275 PR5.4.1  
Projet d'aménagement du parc éolien  
Montérégie

## Projet éolien Montérégie

### Rapport complémentaire 4

Novembre 2010  
Rév. 00

**Carte 3**  
 Niveau sonore projeté,  
 facteur d'utilisation de 100 %

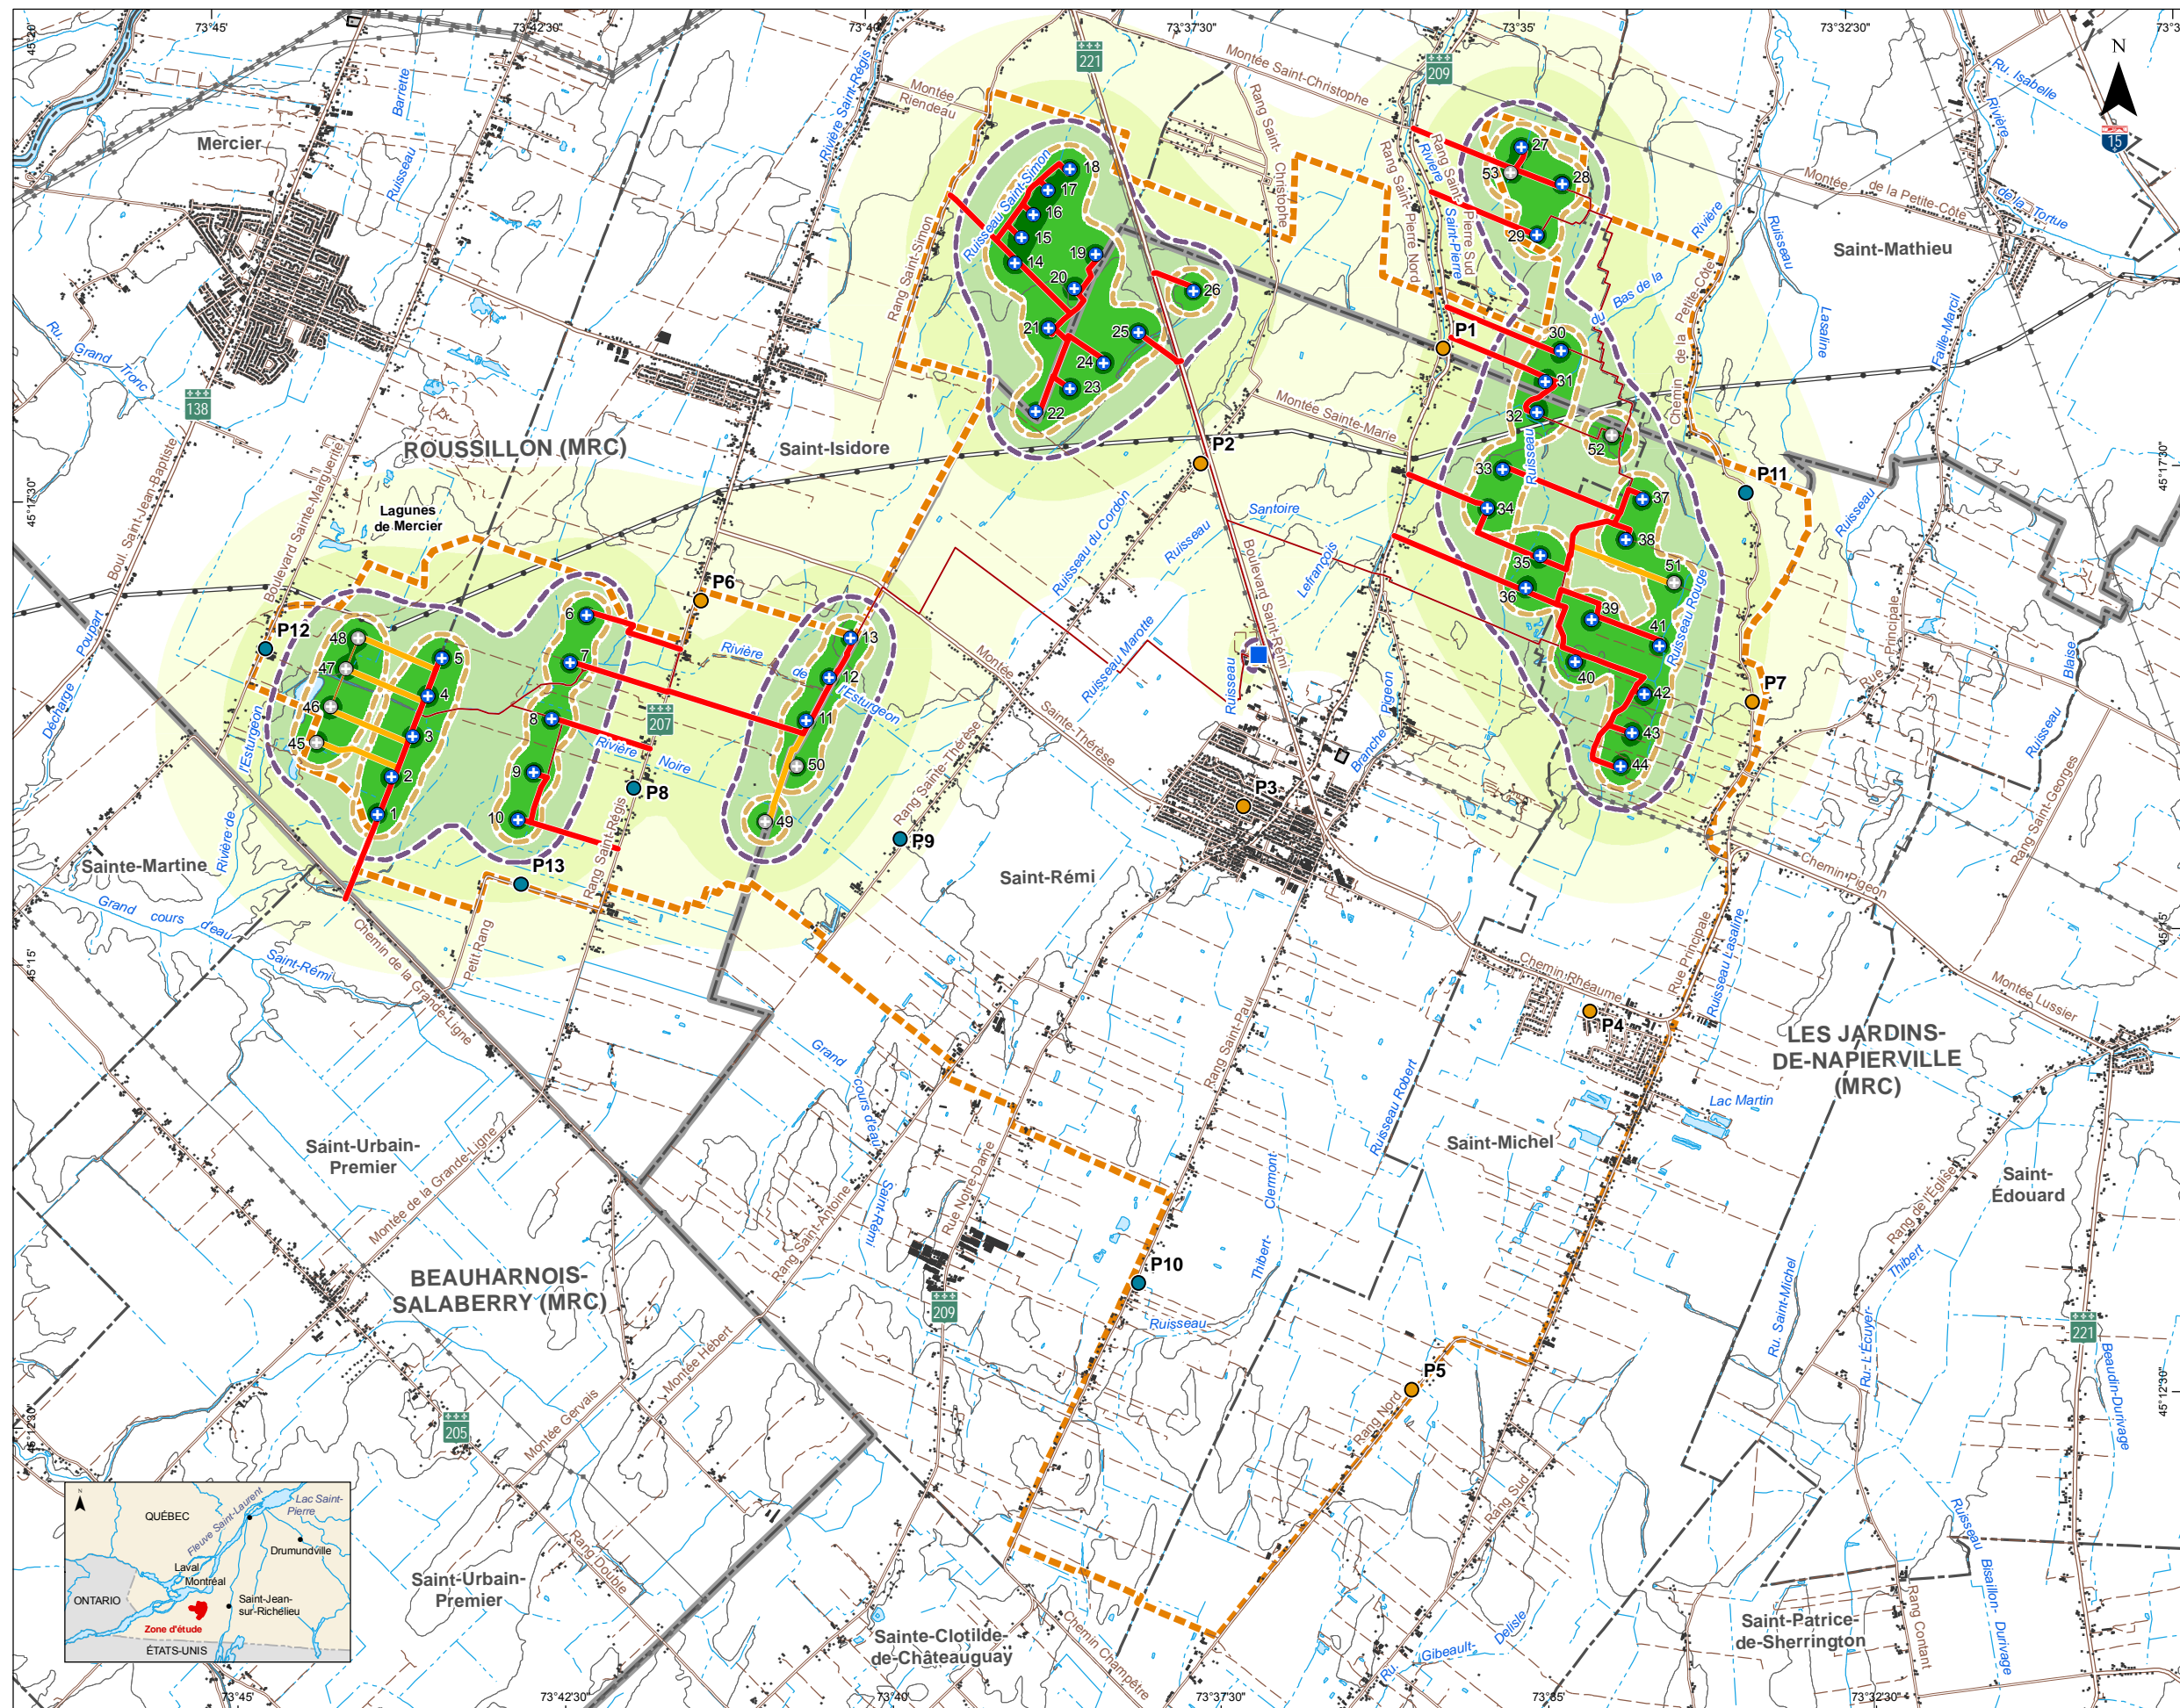
**QC-18 Le nouvel emplacement du groupe d'éoliennes 14 à 26 semble avoir fait l'objet d'une étude de bruit moins exhaustive que les autres groupes d'éoliennes (carte 8.5). Pourquoi avoir intégré plusieurs nouveaux points de mesure autour des autres groupes d'éoliennes et non pas autour du groupe d'éoliennes 14 à 26? Est-ce que l'évaluation du climat sonore de la nouvelle configuration du parc est tout de même représentative?**

RQC-18 L'évaluation du climat sonore est basée sur :

Toutes ces activités ont été réalisées pour la nouvelle configuration de parc, ce qui inclut le groupe d'éoliennes 14 à 26. L'évaluation du climat sonore est donc représentative.

En ce qui a trait spécifiquement aux relevés de bruit sur le terrain (étape 1), la localisation des points de mesure retenue dans le cadre de la caractérisation du climat sonore initial, a été établie de manière à couvrir l'ensemble des différents secteurs homogènes composant la zone d'étude. On entend par « secteurs homogènes » les endroits de la zone d'étude sensibles au bruit (par exemple, les secteurs comportant des habitations), qui sont essentiellement exposés aux mêmes sources de bruit environnemental.

Dans le cas de l'étude réalisée en 2008, des points de mesure ont été localisés le long des routes provinciales 207, 209 et 221 (P6, P1 et P2), le long d'une route secondaire (P5), le long d'une route très peu achalandée (P7), et finalement dans les périmètres urbains de Saint-Rémi (P3) et de Saint-Michel (P4). Ces points de mesure sonore sont localisés sur la carte 3 du présent rapport. À noter qu'une correction a été apportée dans la légende de la carte 8.5 du Rapport addenda. Les points de mesure sonore de couleur orange sont ceux utilisés lors des relevés en août 2008 et non en octobre 2009.

À la demande du MDDEP, des relevés de bruit sur 24 heures ont été réalisés à l'été 2010 à des endroits additionnels identifiés par ce ministère et correspondant aux points P8 à P13 sur la carte 3.

En conclusion, les niveaux de bruit projetés, durant la phase d'exploitation du Projet éolien Montérégie, ont été calculés à 4082 points d'évaluation se trouvant le plus près des éoliennes dans leur configuration actuelle. Tel que mentionné dans l'addenda, section 8.4.3.2, le critère de bruit du MDDEP est rencontré à tous les points d'évaluation. De plus, pour l'ensemble de ces points d'évaluation (4082 points), le niveau de bruit projeté du parc est inférieur à 39 dBA. Par conséquent, le critère de bruit du MDDEP est rencontré en tout point d'évaluation.
